## 【論点ー3】 立坑構造物の解析モデル変更について(1/2)

## 【論点ー3】 立坑構造物の解析モデル変更について(2/2)

屋外重要土木構造物の平面配置図

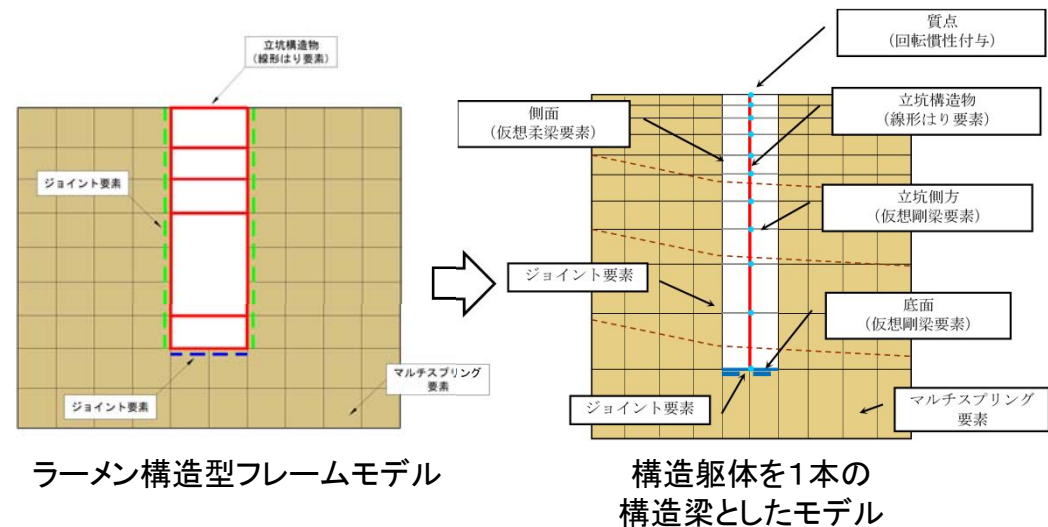
地震時の解析モデルにおいて、円筒形立坑は既工認プラントと同様に構造躯体を1本の鉛直構造梁としてモデル化し、矩形立坑はラーメン構造型フレームとしてモデル化を行っていた。しかし、既工認プラントと同様に1本の鉛直構造梁の解析モデルへ統一することが審査の円滑な進捗のために望ましいと判断し、矩形立坑については解析モデルの変更を行った。

- ・ 矩形の立坑構造物を円筒形の立坑構造物と同様の鉛直はりモデルに統一した
- ・ 解析モデルの変更及び解析評価を実施中
